## 国道57号 北側復旧ルート決定

# 国道57号北側復旧ルート

# 国道57号北側復旧ルートのご案内のルートに関する意見概要

## 道路が通る概ねのルートにかかる意見

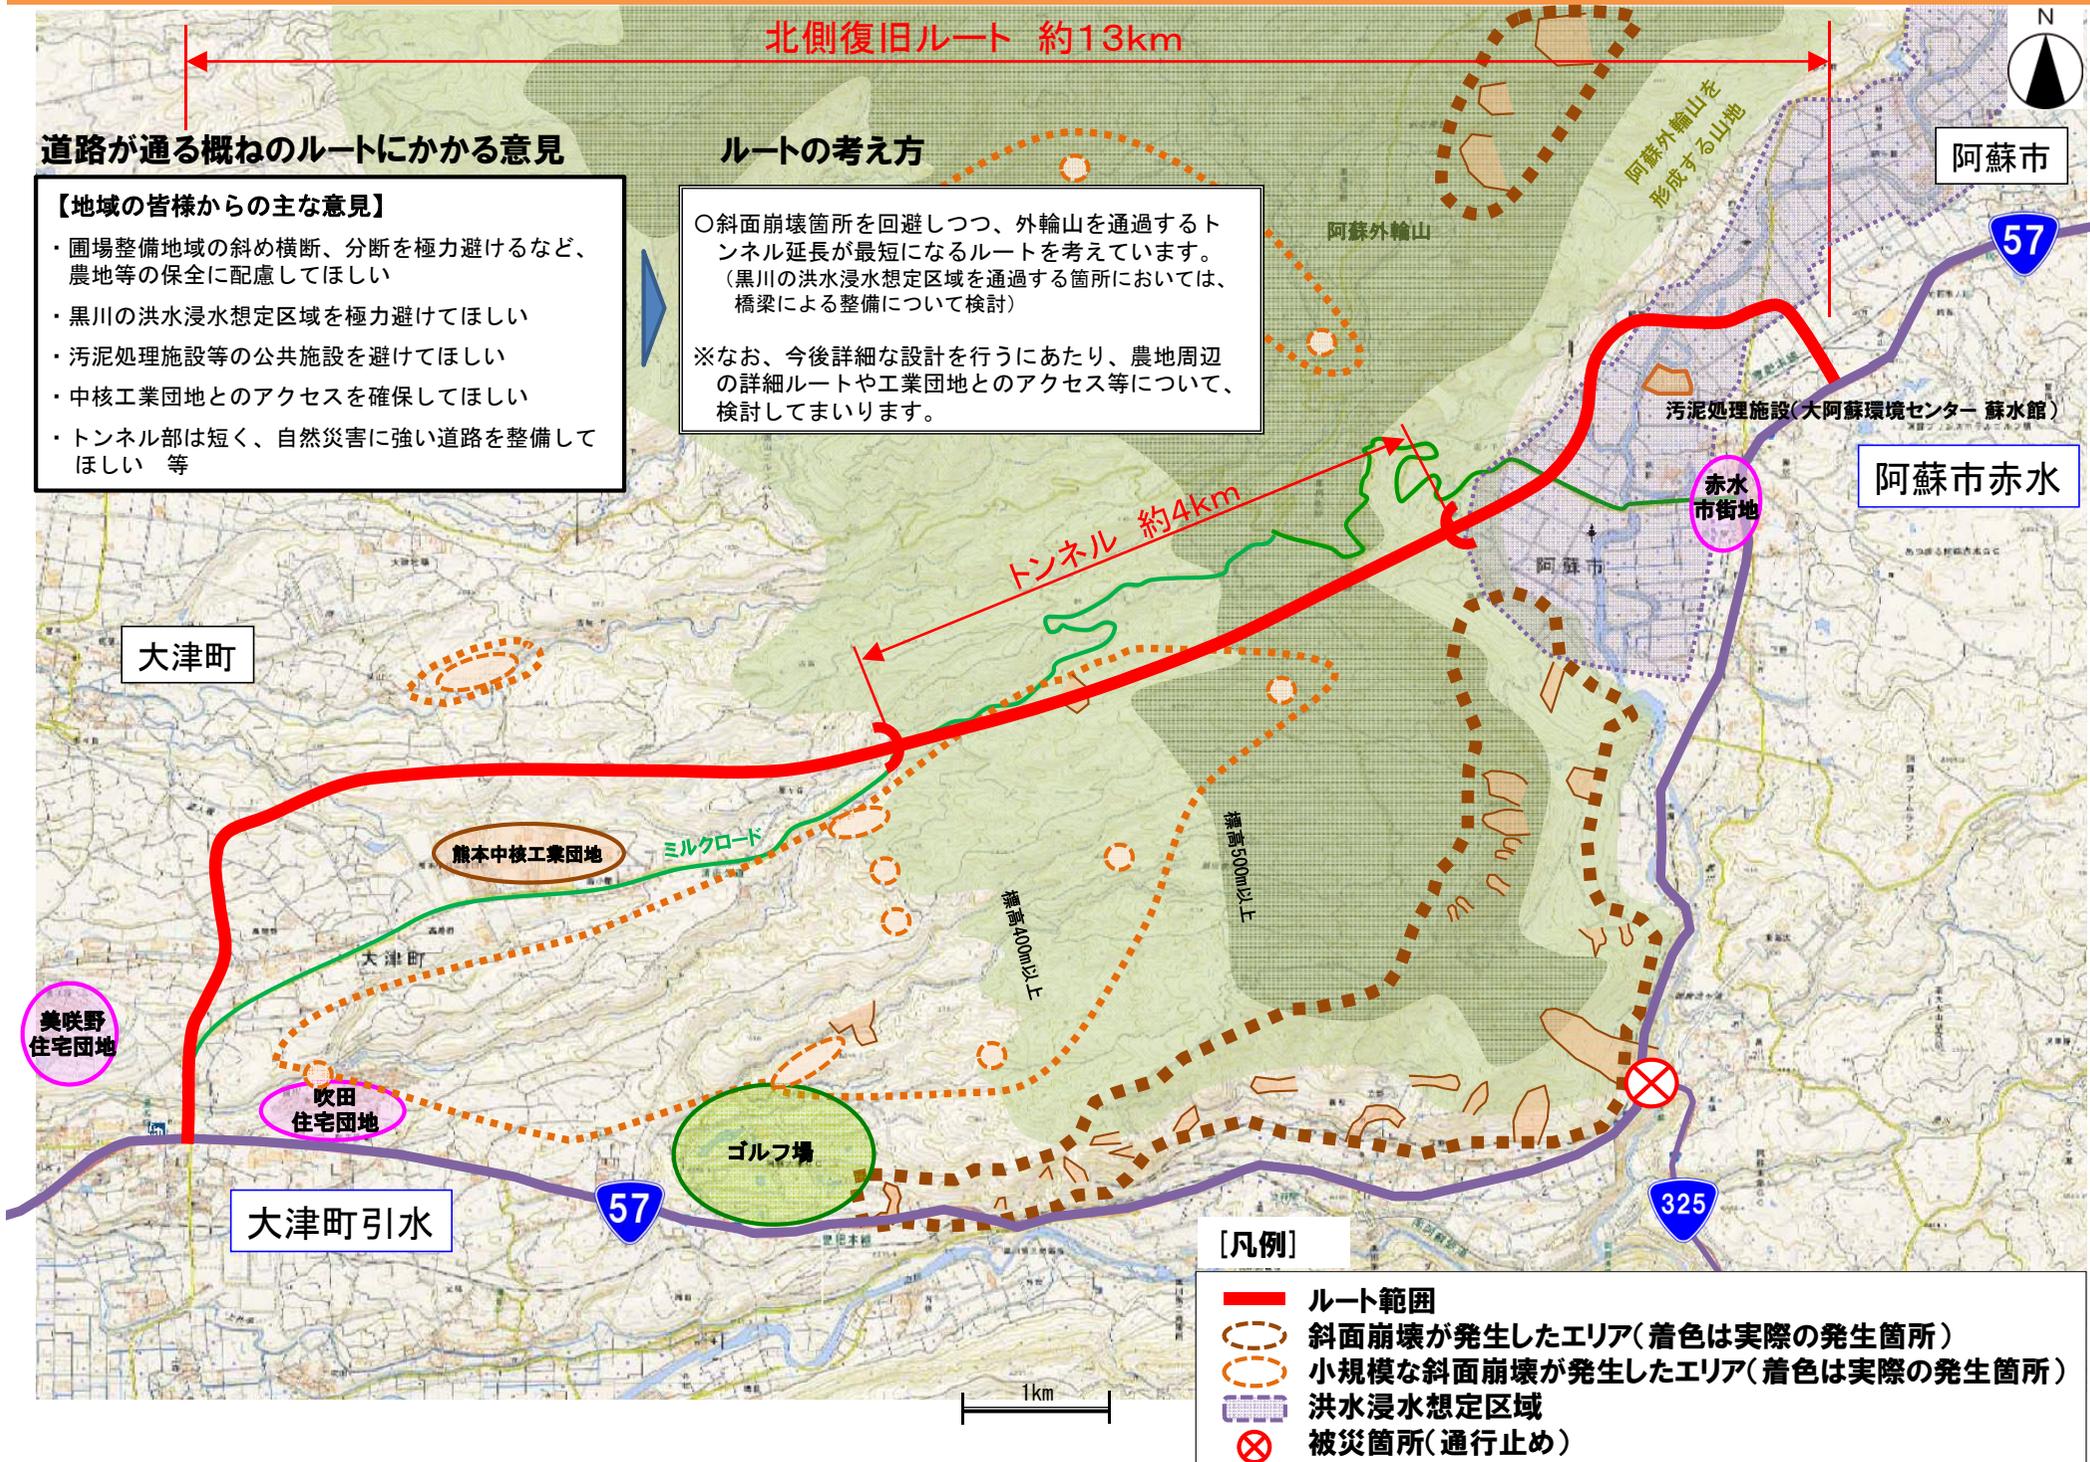
- ・圃場整備地域の斜め横断、分断を極力避けるなど、農地等の保全に配慮してほしい
- ・黒川の洪水浸水想定区域を極力避けてほしい
- ・汚泥処理施設等の公共施設を避けてほしい
- ・中核工業団地とのアクセスを確保してほしい
- ・トンネル部は短く、自然災害に強い道路を整備してほしい 等

○斜面崩壊箇所を回避しつつ、外輪山を通過するトンネル延長が最短になるルートを考えています。  
(黒川の洪水浸水想定区域を通過する箇所においては、橋梁による整備について検討)

※なお、今後詳細な設計を行うにあたり、農地周辺の詳細ルートや工業団地とのアクセス等について、検討してまいります。
